令和2年
工事監査報告書

東京都監査委員

地方自治法（昭和22年法律第67号）第199条第9項の規定により、
令和2年工事監査の結果に関する報告を次のとおり提出する。

(図) 直流電源装置概念図

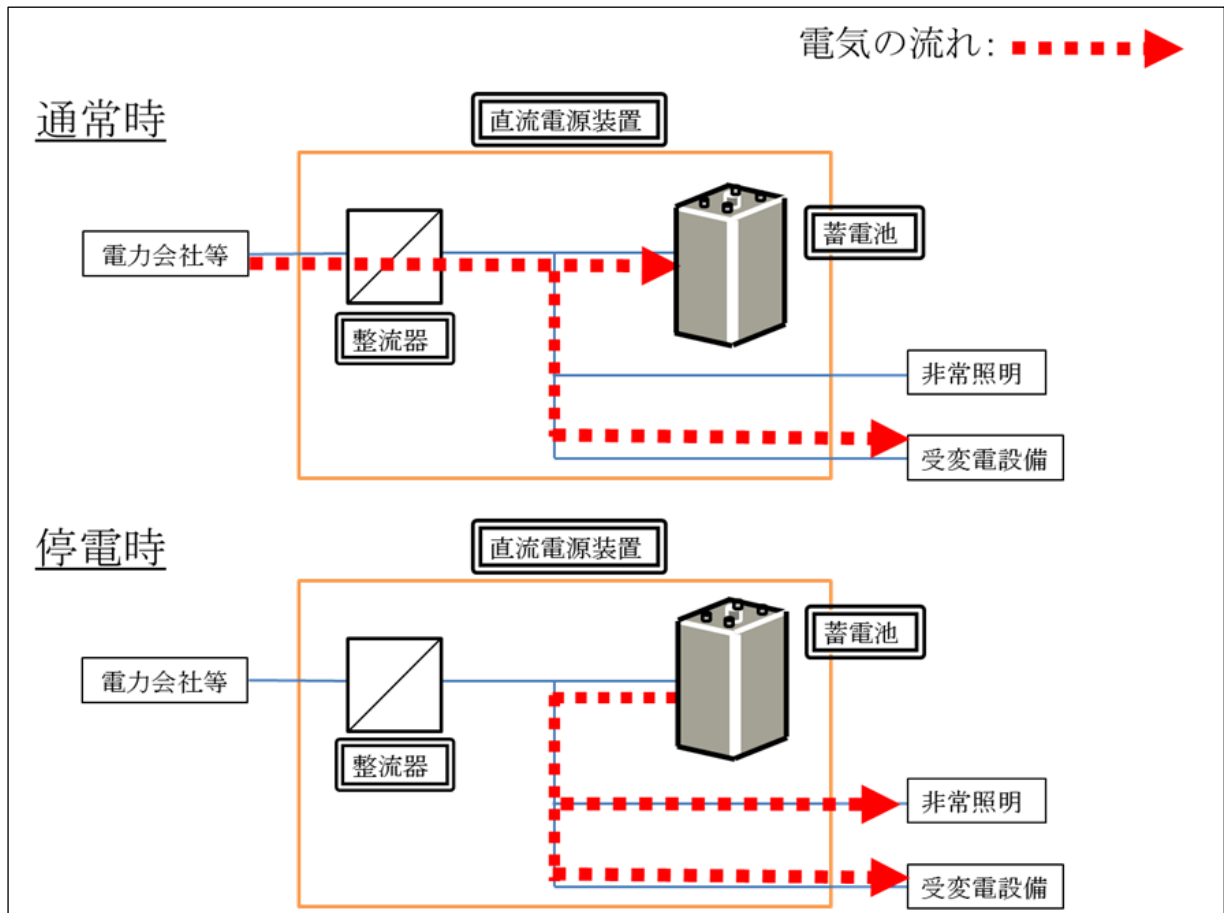
しかしながら、本契約について見ると、設計条件として蓄電池の形式を容量換算時間(注2)の小さいMSE型(注3)に変更しているにもかかわらず、容量計算書を作成せずに、既設直流電源装置と同一容量の蓄電池を選定している。

そのため、直流電源装置から電源を供給する機器に変更がなければ、既設の蓄電池より容量を小さくすることが可能であった。

このことについて、局は、今後、当該直流電源装置から電源を供給する機器を増設としているが、設計時点において増設する機器の数量等の想定をしておらず、更新後の直流電源装置が適切な能力を有しているか確認できない。

設計時点において、蓄電池及び整流器等の容量を確認しないまま工事を発注することは、過大な容量の蓄電池を選定するおそれや、停電時等に必要な電源の確保に支障を来すおそれがあることなど、直流電源装置の性能確保の観点から適切でない。

局は、直流電源装置の設計を適切に行われたい。

(図1) 補強土壁と地下排水工の設計の状況

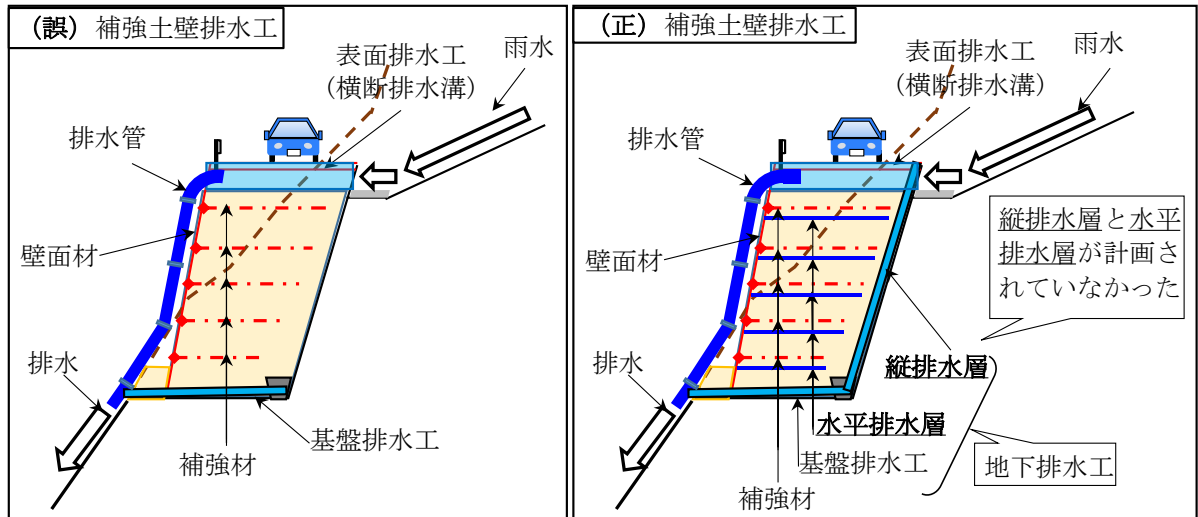
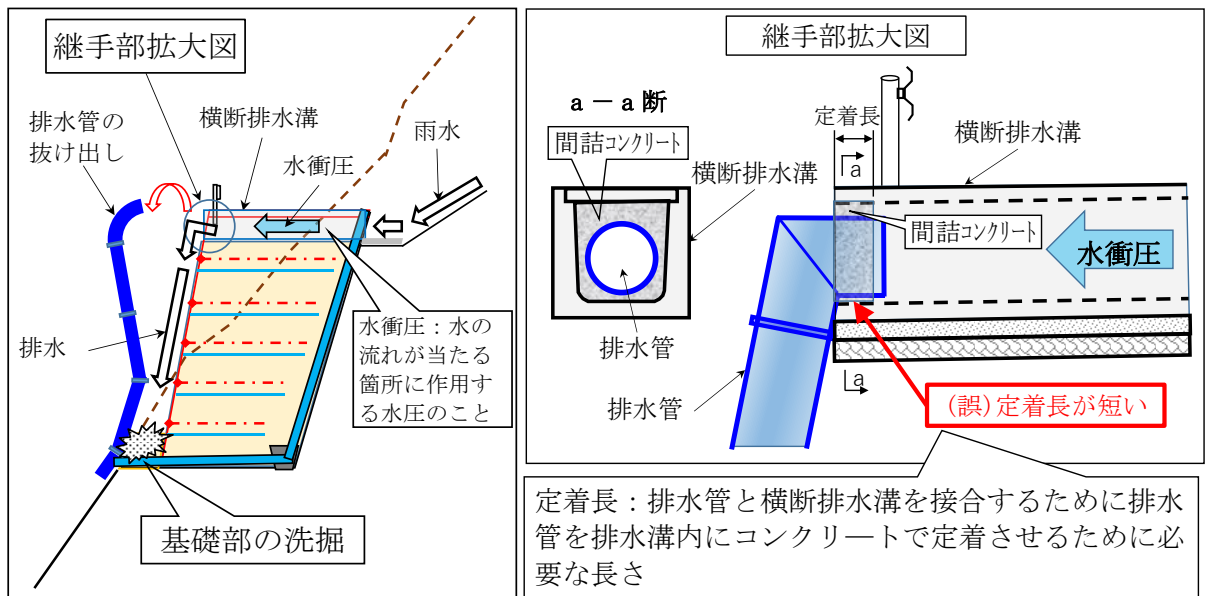
- ① 設計図面には、補強土壁内の地下排水工である縦排水層と水平排水層が明記されておらず(図1)、また施工計画書にも記載されていないため、それら地下排水工が現場で施工される計画となっていなかった。
- ② 表面排水工の流末に設置した排水管と横断排水溝との継手部の定着長が短く接合が不完全であるため、計画降雨時の水衝圧により、排水管が抜け出す構造(図2)で設計されていた。

これらのことは、地下排水工を設けていないことによる降雨時の盛土材流出や、排水管抜け出しによる基礎根入れ部の洗掘(注2)などが原因で補強土壁の崩壊が発生するおそれがあり適正でない(注3)。

局は、補強土壁の排水工の設計を適正に行われたい。

(図2) 計画高潮位の大井清掃船基地概念図

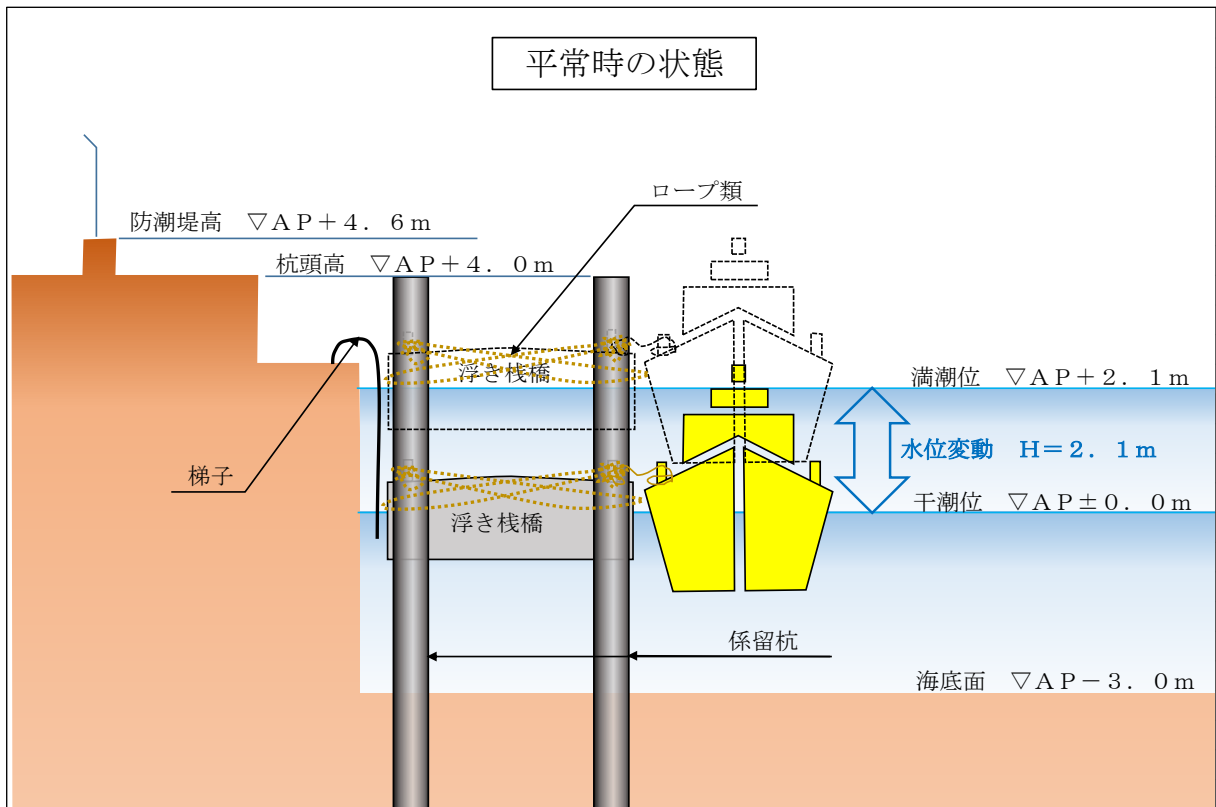
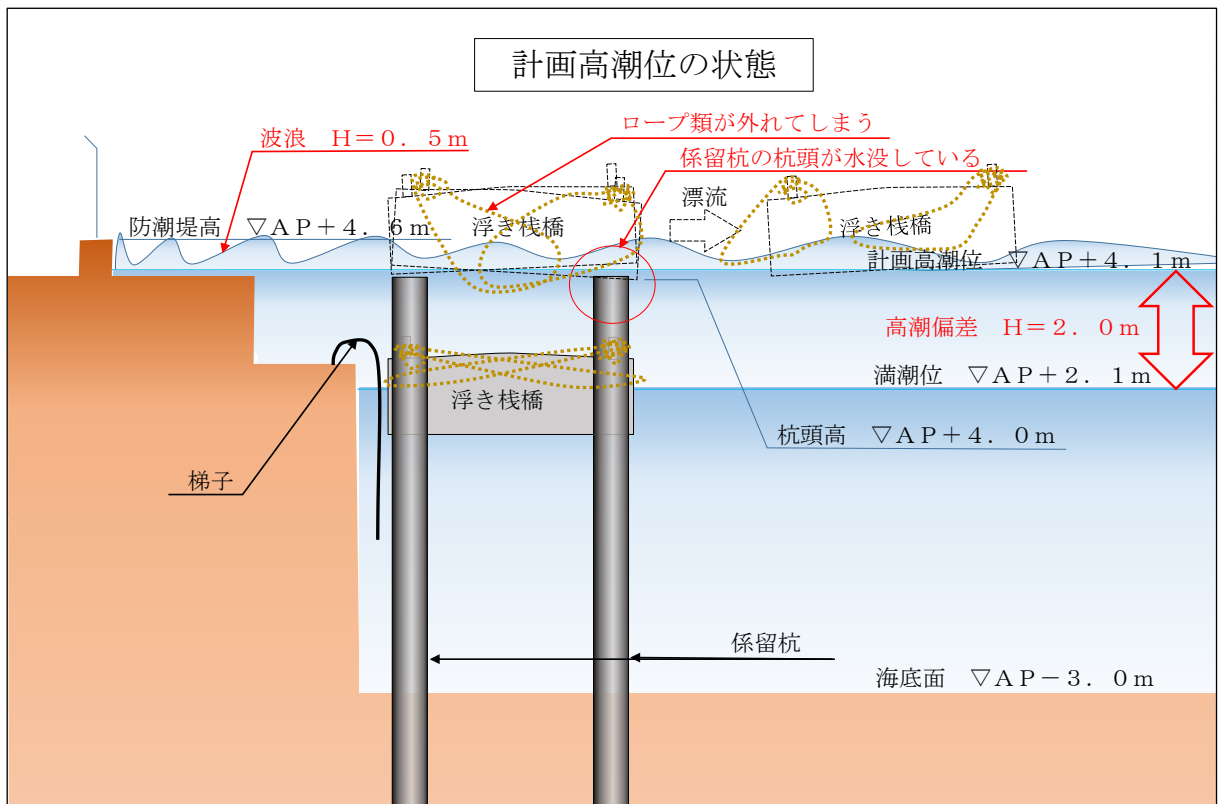
しかしながら、本契約の設計図面について見ると、係留杭の杭頭高が図2のように計画高潮位より低いAP+4.0mであることが認められた。

このため、海水面が計画高潮位となった際には、係留杭は図2のように水没するだけでなく、高潮時の波浪によって、浮き桟橋を係留するためのロープ類が係留杭から外れ、浮き桟橋が漂流してしまう設計となっている。

局は、係留杭の設計を適正に行われたい。

(図3) 路床土支持力比の設定例

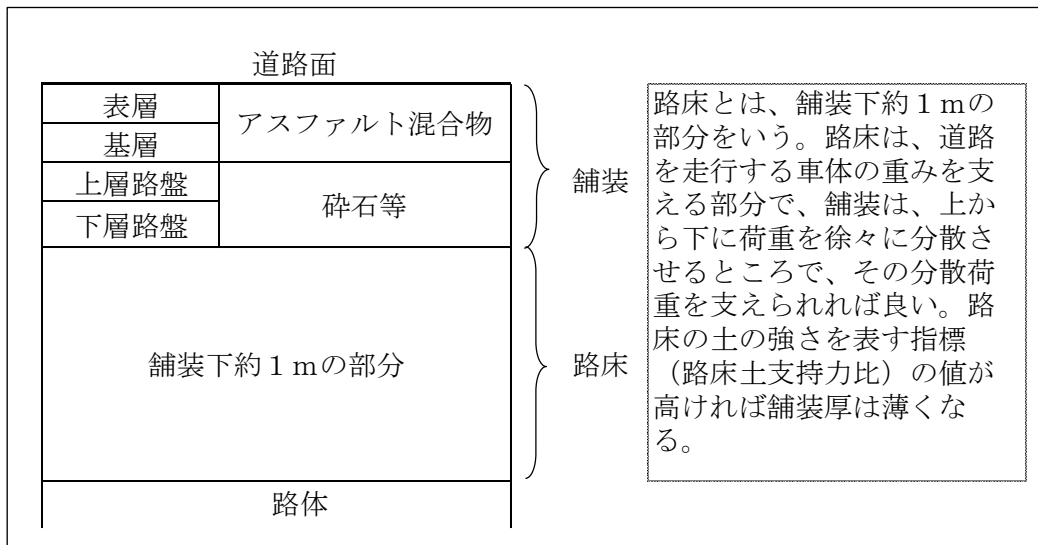
- ① 交通条件について、基準では、設計期間(10年間)における交通量の推定を行った上で、設計期間における平均の一日一方向当たりの大型車交通量を推定し、交通量区分(図2)を決定することとしているが、局は、当該地区の大型車交通量が著しく多いとの理由で最大の交通量区分(N7)を採用し、必要な大型車交通量を推定していない。
- ② 路床条件について、基準では、新設する舗装範囲において、事前に単位面積(注1)ごとに1か所の路床土支持力比(注2)の調査を行い、調査した値の最小値を記録した箇所の舗装面積の合計が、新設する舗装面積全体の20%以上ある場合はその最小値を、20%未満の場合は最小値の次に大きい値を、舗装面積全体の路床土支持力比として採用することとしているが、局は、調査結果の平均値を基に舗装面積全体の路床土支持力比を設定している(図3)。

このように、基準に定められた適正な手法で算定された交通量区分及び路床土支持力比に基づき舗装構造を決定すべきところを、基準の定めによらず決定したことは、適正でない。

(誤) 当該地域の大型車交通量が著しく多いとの理由で最大のN7区分を採用し、大型車交通量を推定していない

局は、舗装構造の設計を適正に行われたい。

(図1) 鋼管矢板護岸概念図

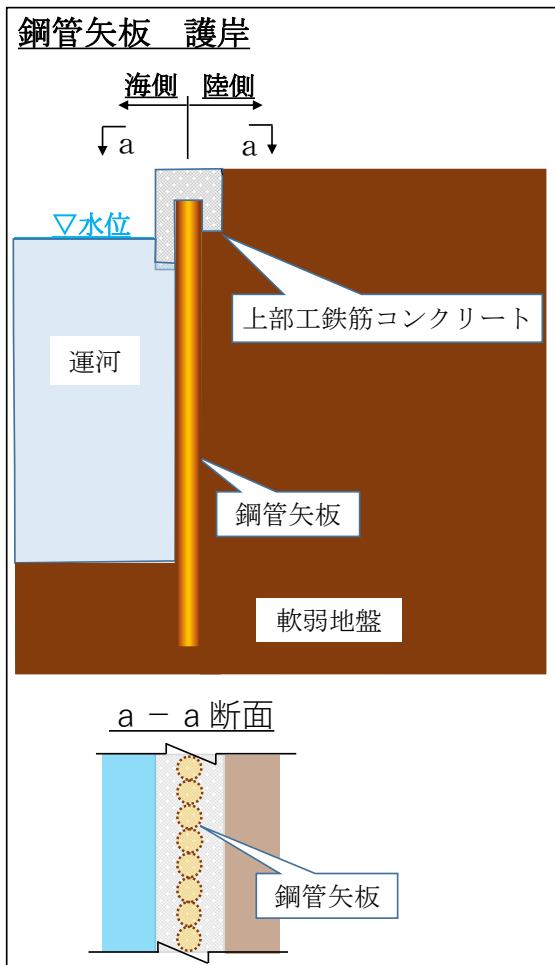
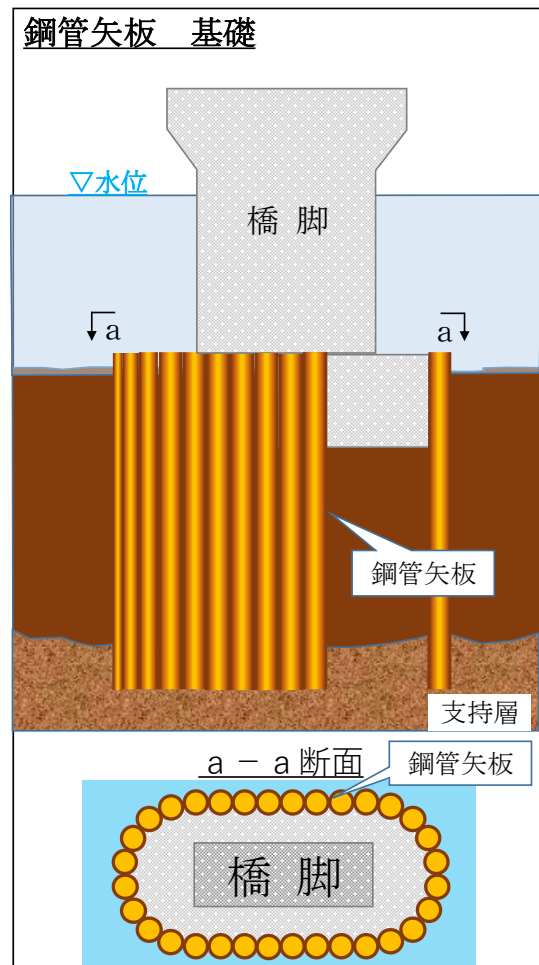
しかしながら、項番1から項番4における排水機場や護岸の設計において、構造細目に記載がない鉄筋コンクリートのひび割れ防止等のための最小鉄筋量について見ると、項番4においては港湾基準のとおりコンクリート標準示方書に準拠しているものの、項番1から項番3においては設計者の判断により道路橋示方書・同解説(平成29年 日本道路協会。以下「道路橋示方書」という。)に準拠している。

- ② 港湾基準では、鋼管矢板(注3)を使用した護岸(図1)を設計する場合について構造細目は定められていない一方で、鋼管矢板を基礎(図2)として施設を設計する場合には、構造細目は定められていないものの、道路橋示方書を参照することができるかとされている。また、道路橋示方書の構造細目では、バイプロハンマ工法(注4)で施工する際の施工時の影響を考慮した鋼管矢板の板厚について定められている。

しかしながら、項番2における鋼管矢板を使用した護岸の設計においては、バイプロハンマ工法による施工であるが、道路橋示方書等を参考とすることなく板厚を決定している。鋼管矢板を基礎として施工する場合も鋼管矢板を護岸として施工する場合も、バイプロハンマ工法による施工方法は同じであるため、本件における護岸の設計においても、道路橋示方書等を参考として鋼管矢板の板厚を決定することが求められる。

これらのことは、鉄筋量のばらつきによる不経済設計や、鋼管矢板が施工時に変形するなど施工トラブルの原因となるおそれがある。

局は、排水機場及び護岸等設計における構造細目準拠基準等の整備について検討が望まれる。

(図1) 透水性アスファルト舗装の構成図

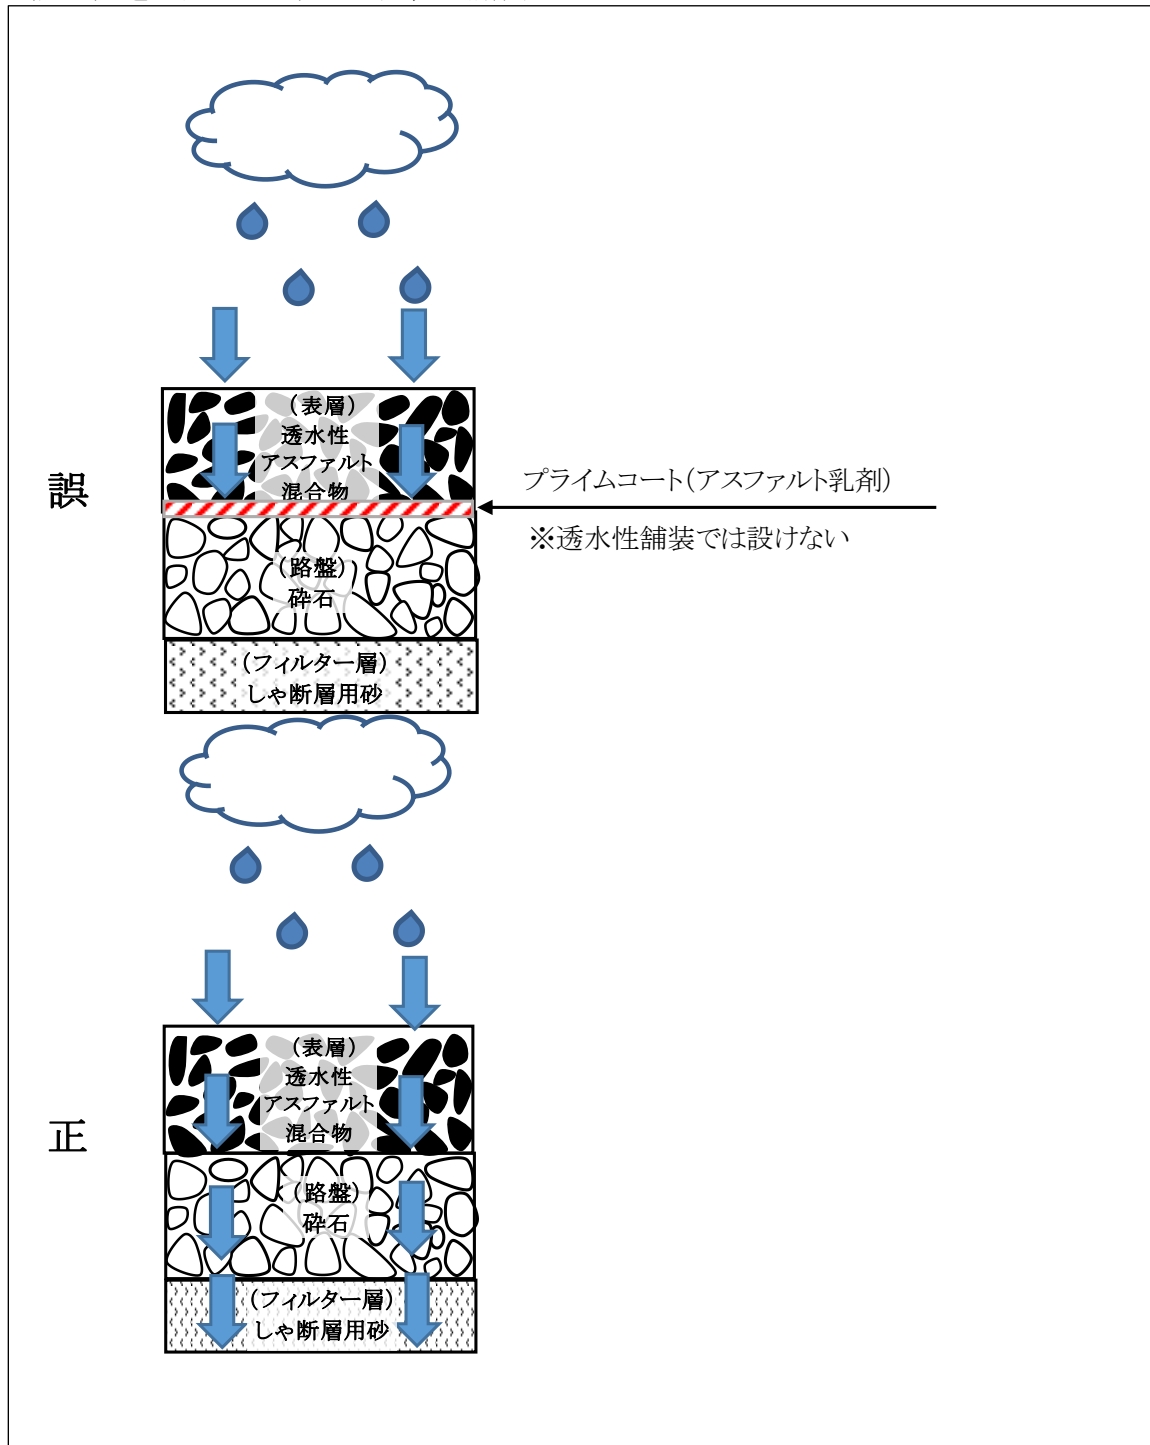
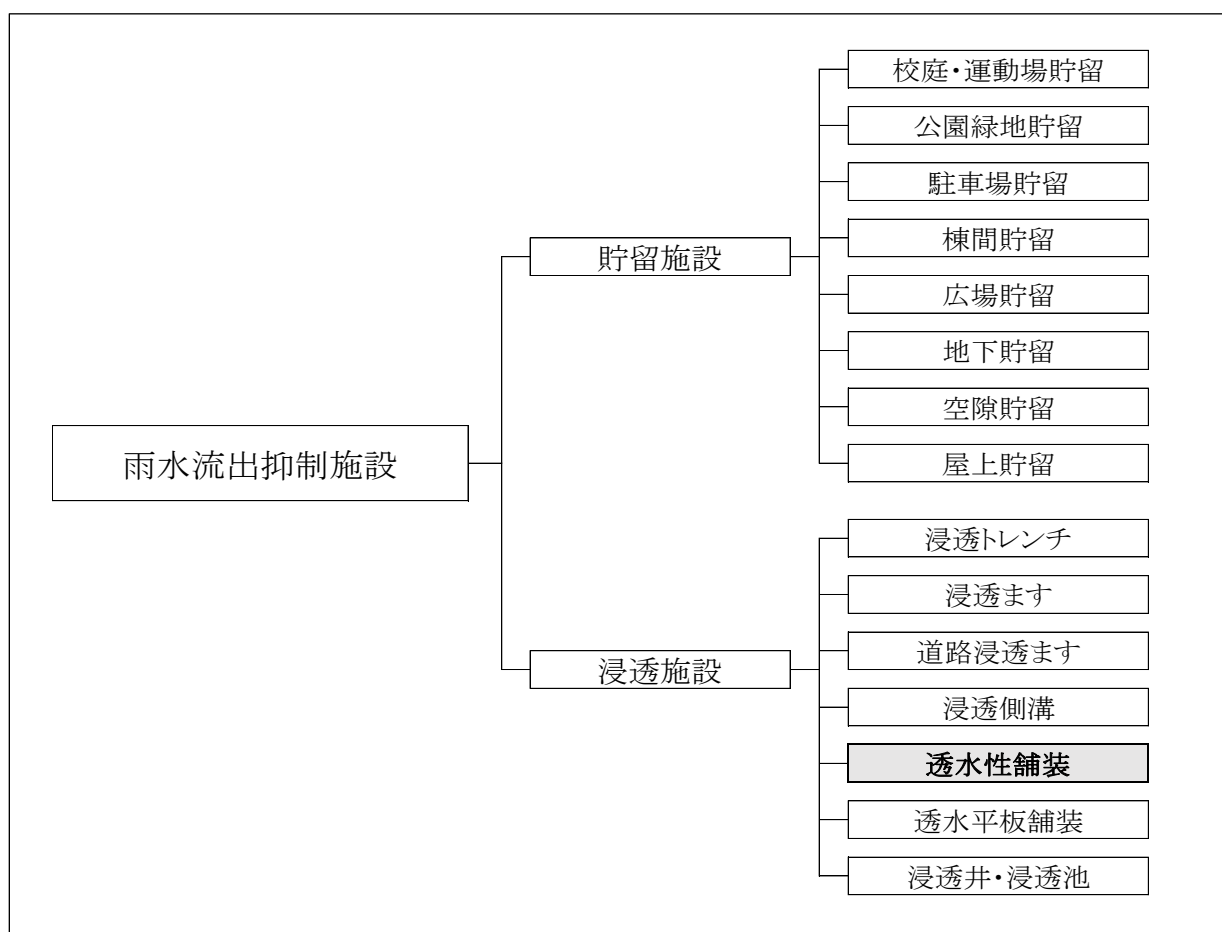
しかしながら、本契約の設計図面について見ると、透水性舗装にプライムコートを施工しており、所定の透水機能が発揮されないことが認められた(図1)。このため、仮に設計図のまま施工した場合、当初設計で期待していた透水性舗装による浸透量を確保できない。

このことは、公共施設として雨水流出を抑制し、流域の洪水に対する安全性を確保する観点から適正でない(注6)。

局は、透水性舗装の設計を適正に行われたい。

(図) 特殊人孔概念図

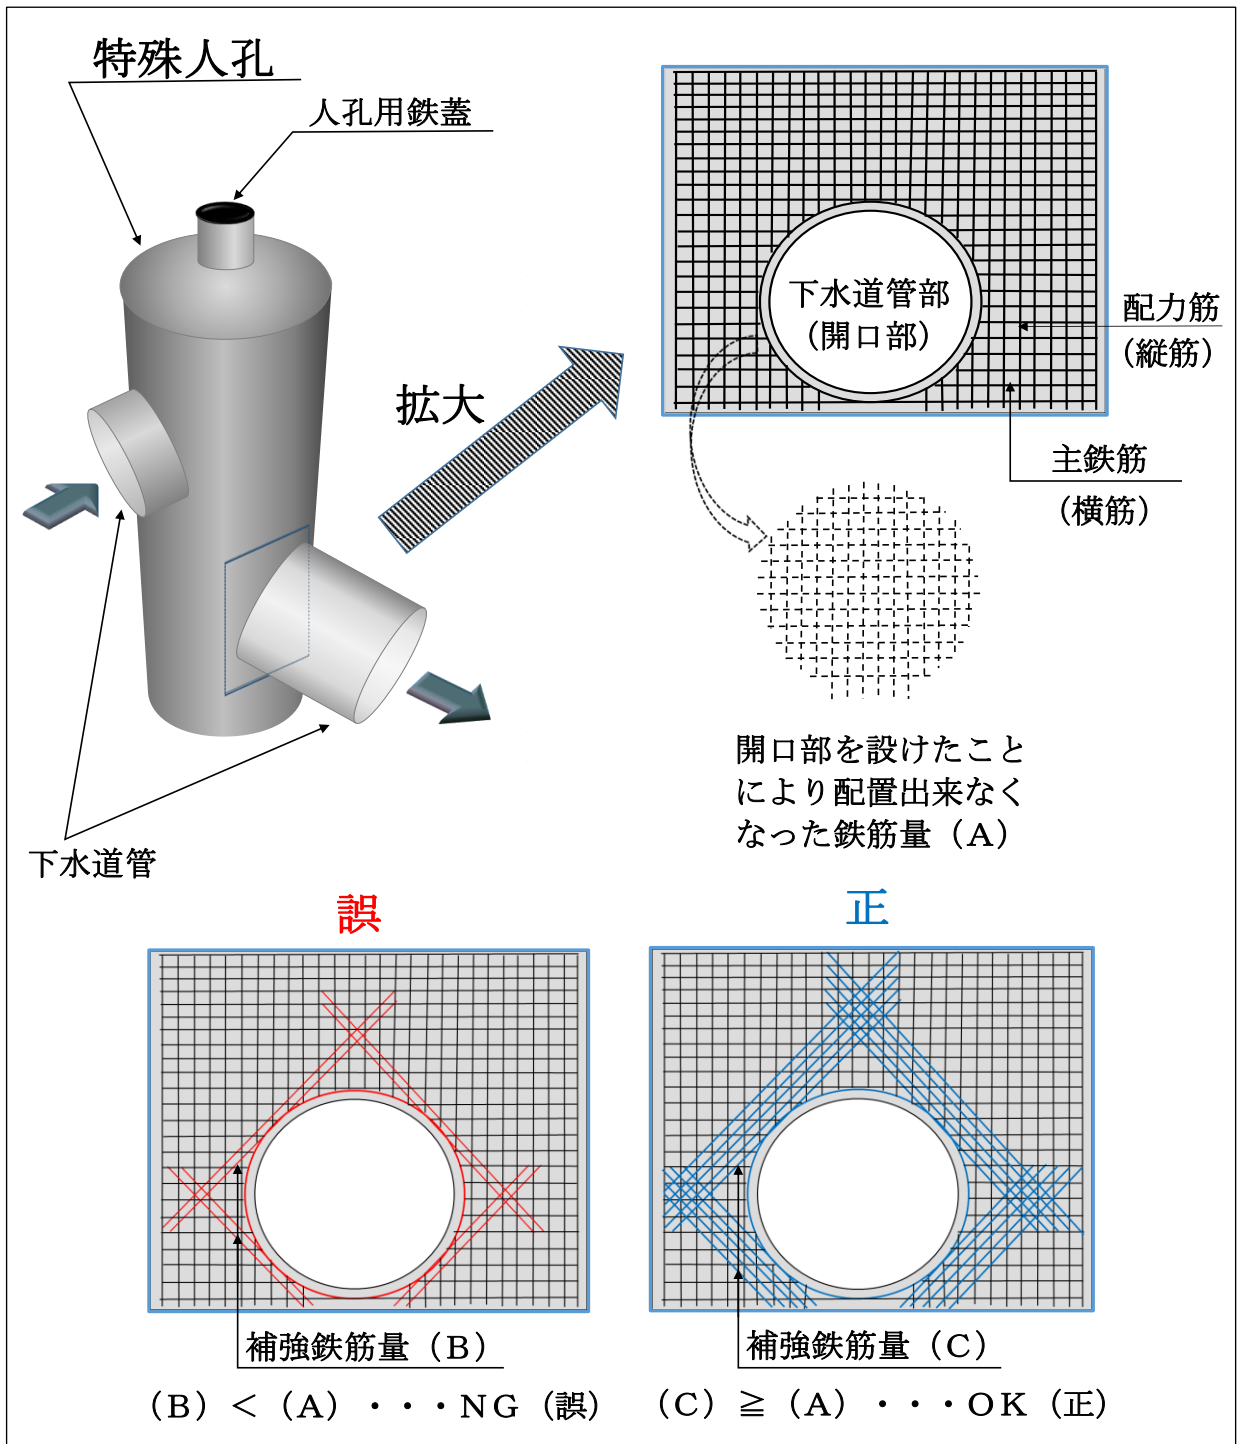
しかしながら、本契約の設計図面について見ると、特殊人孔の開口部周辺に配置された補強鉄筋が欠損部鉄筋量に対して大幅に不足しており、また、補強鉄筋が配置できない場合に実施すべき構造計算の照査も行っていないことが認められた。このため、監査期間中に照査した結果、開口部周辺の安全性が確保されておらず、補強鉄筋の径を太くすることや追加配筋するなどの対策が必要であることが判明した。

監査日(令和2年9月30日)現在において、特殊人孔の施工に着手していないものの、地震に対する安全性が確保されていない設計となっている(注4)。

局は、特殊人孔の設計を適正に行われたい。
